Oggetto: Decreto DSA-DEC-2015-0000067del 15/04/2015 – Piattaforma OFF SHORE Campo Rospo Mare – EDISON E&P S.p.A. – Comunicazione di modifica non sostanziale ai sensi dell'art. 29 nonies, comma 1 del D.Lgs 152/06 e s.m.i.

PIATTAFORME ROSPO MARE A-B-C

ISTANZA DI MODIFICA NON SOSTANZIALE RELAZIONE TECNICA

Planimetria delle piattaforme RSM-A, RSM-B, RSM-C con il posizionamento delle cisterne della raccolta delle acque nere e grigie da gestire come rifiuto

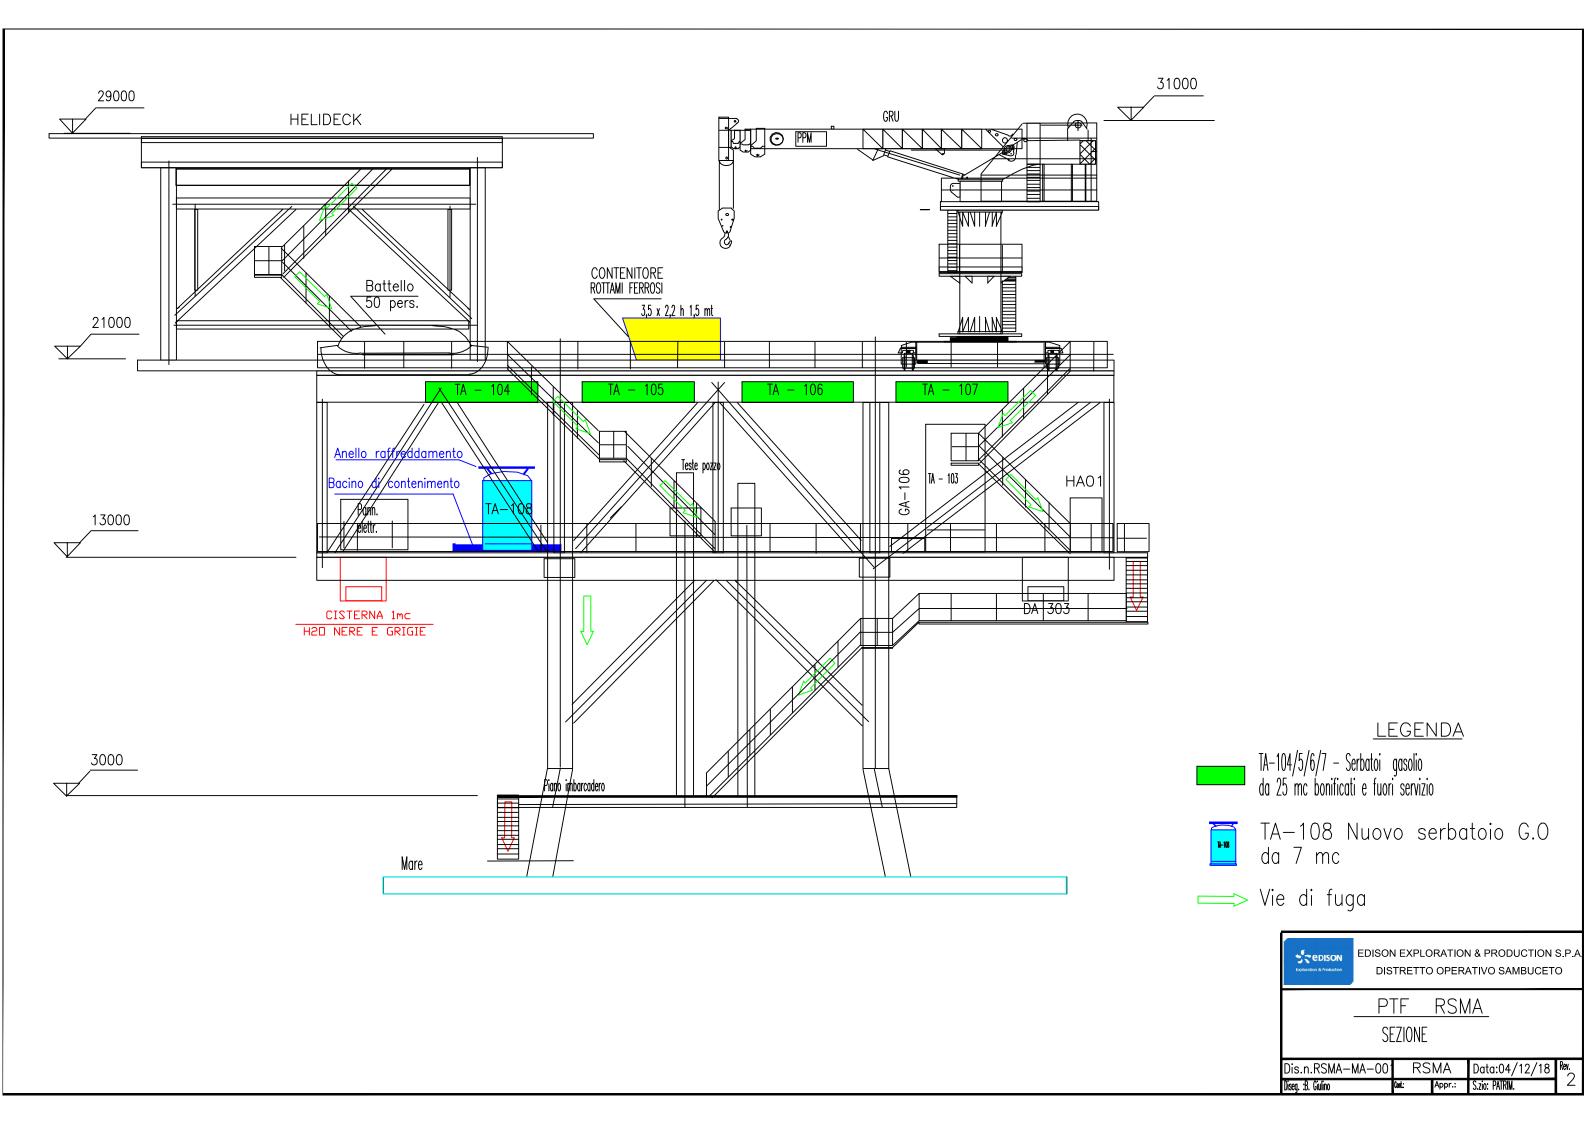
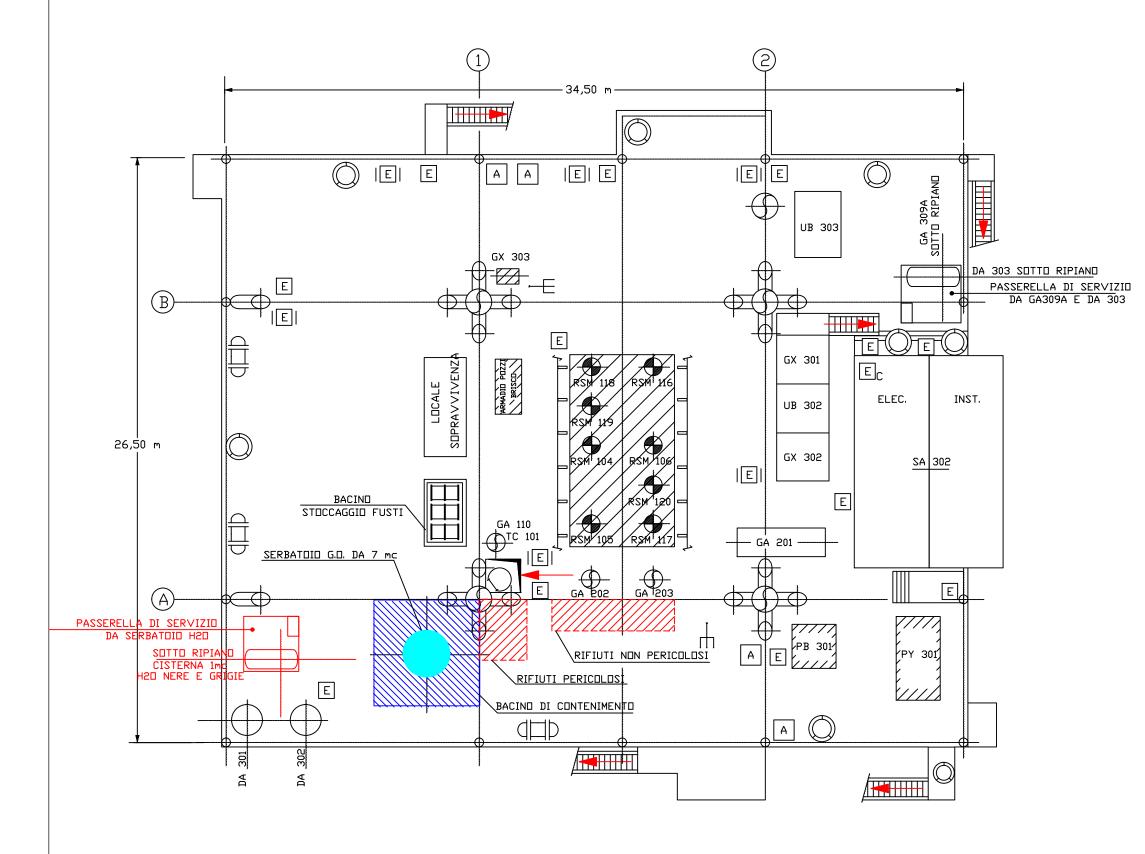
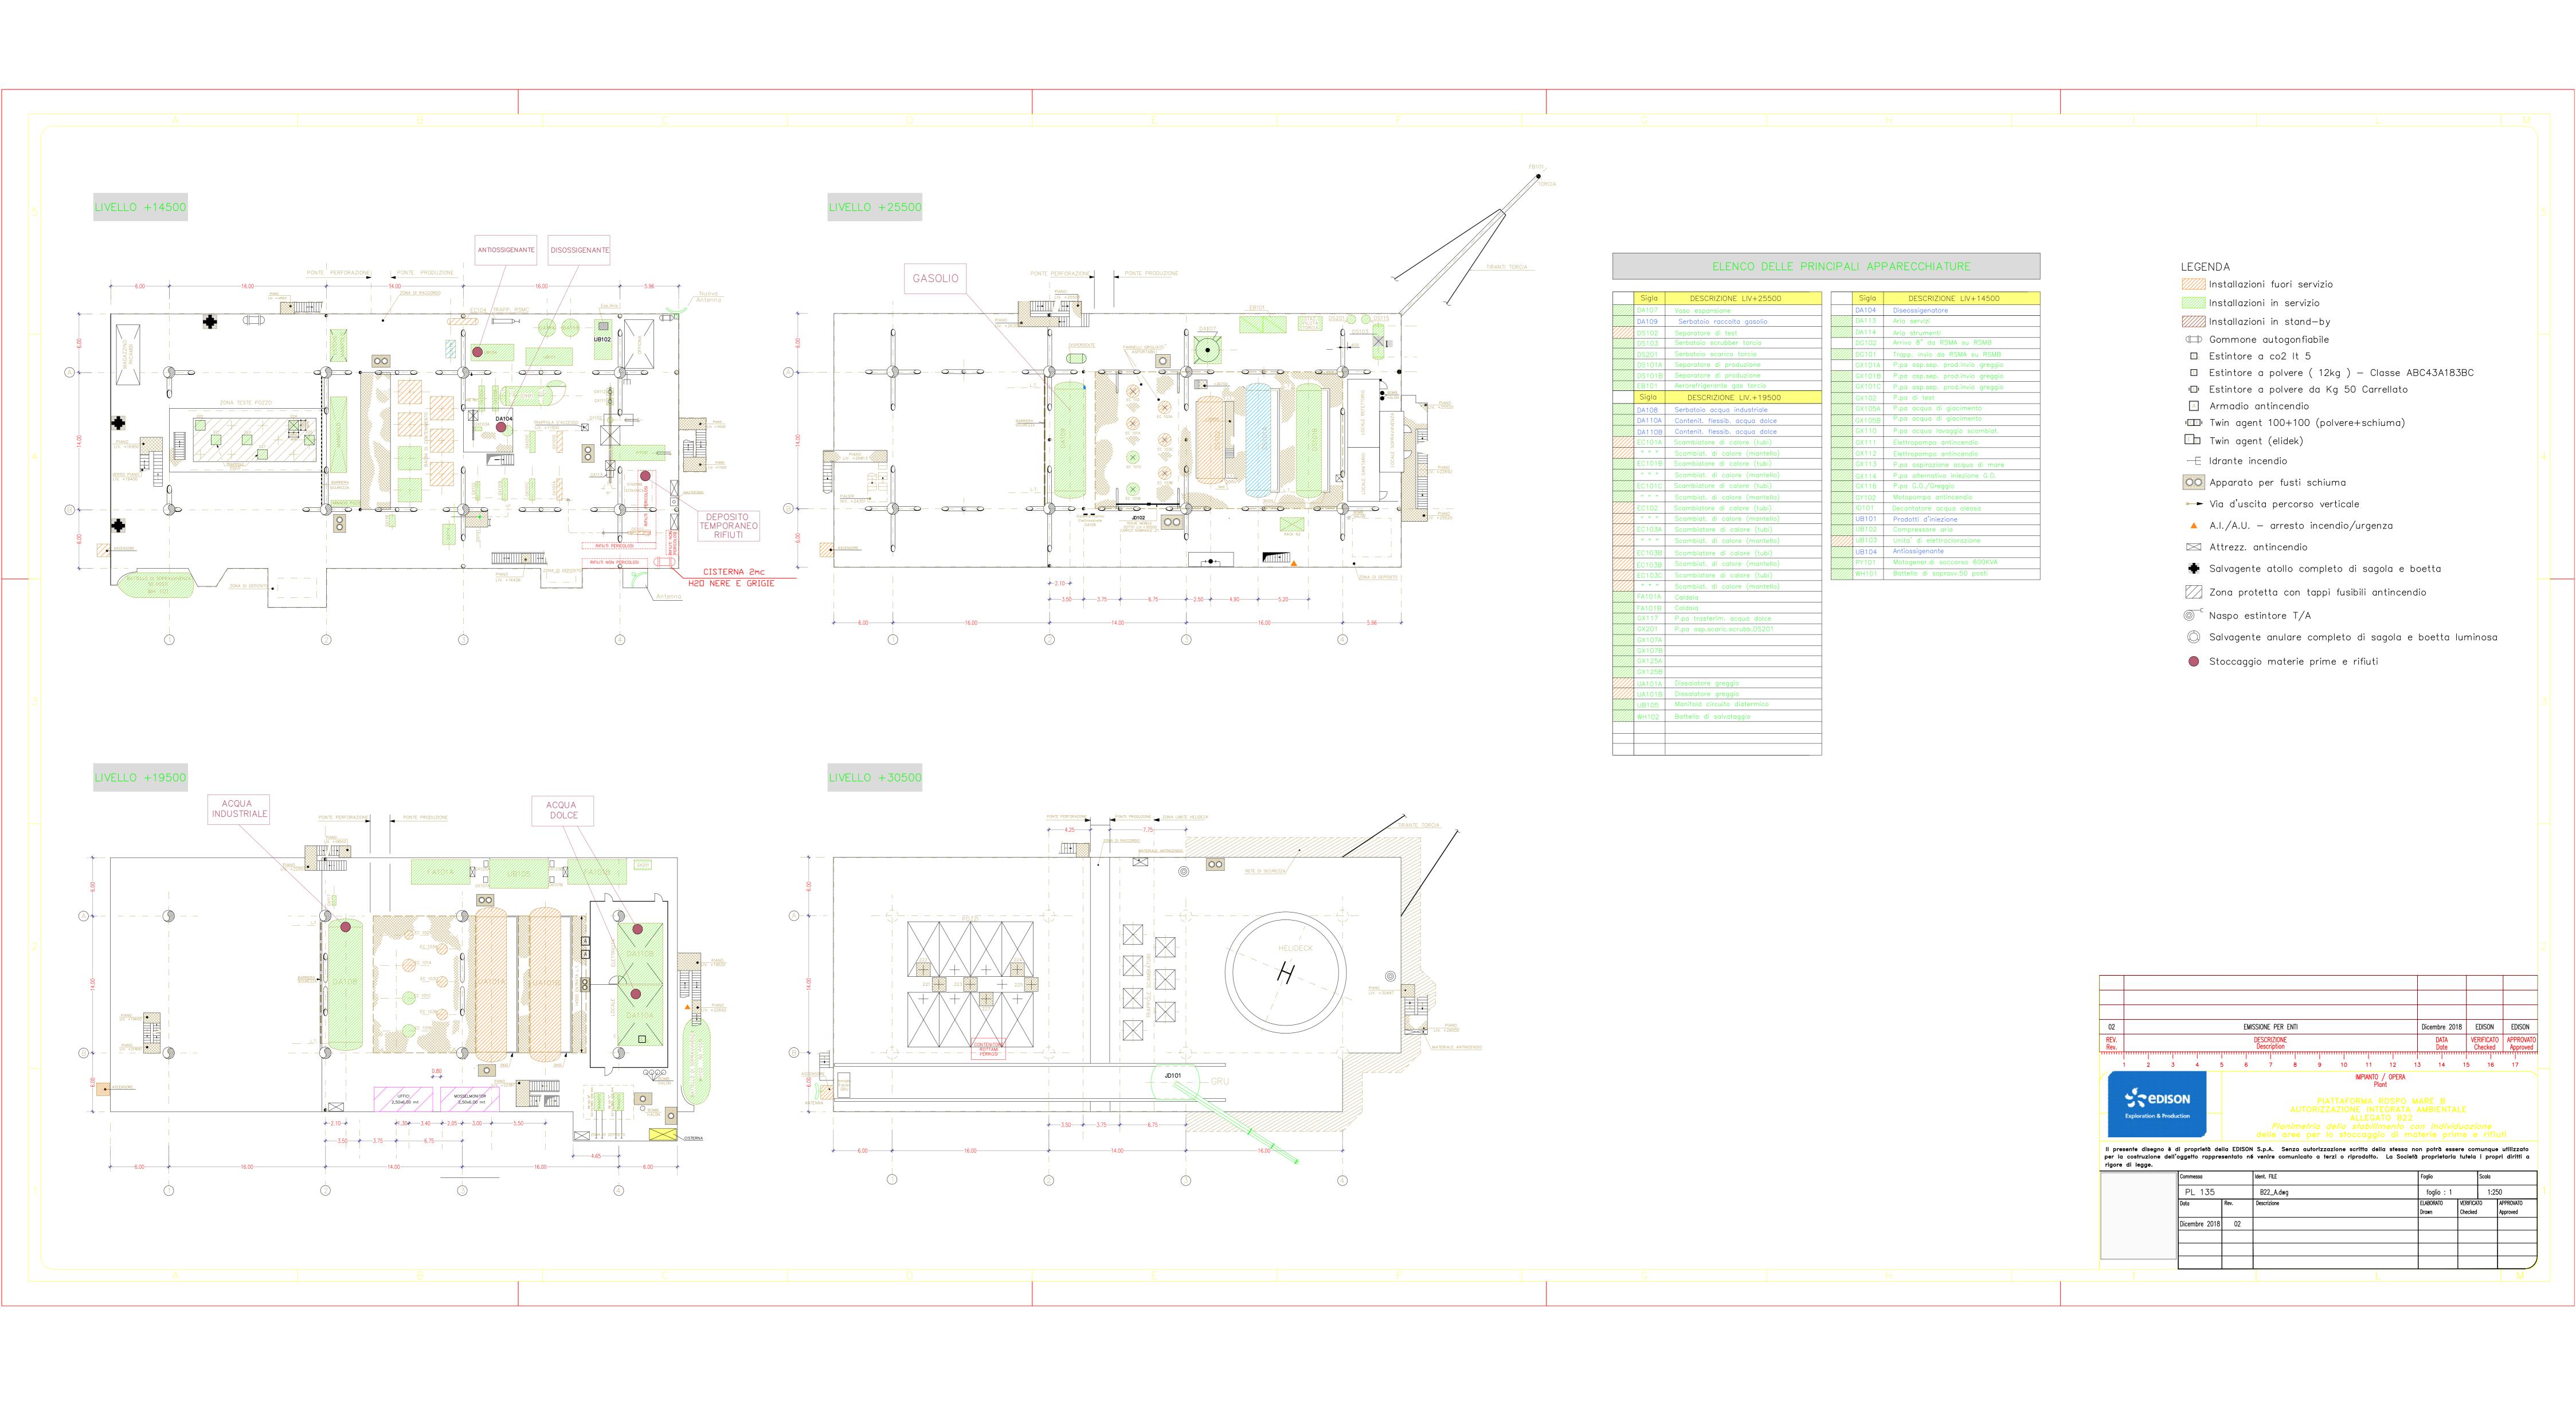
Tali cisterne saranno chiaramente identificabili tramite apposizione di cartellonistica, ben visibile per dimensione e collocazione, indicante il CER del rifiuto, lo stato fisico, le eventuali caratteristiche di pericolosità del rifiuto contenuto e saranno posizionate nelle seguenti zone delle piattaforme, configurabili e gestite come aree di "deposito temporaneo" (criterio temporale) ed evidenziate nelle planimetrie riportate in Allegato 3 alla presente relazione (planimetrie delle piattaforme RSM-

RSM-A: Livello + 13.000
 RSM-B: Livello + 19.500
 RSM-C: Livello + 8.920.
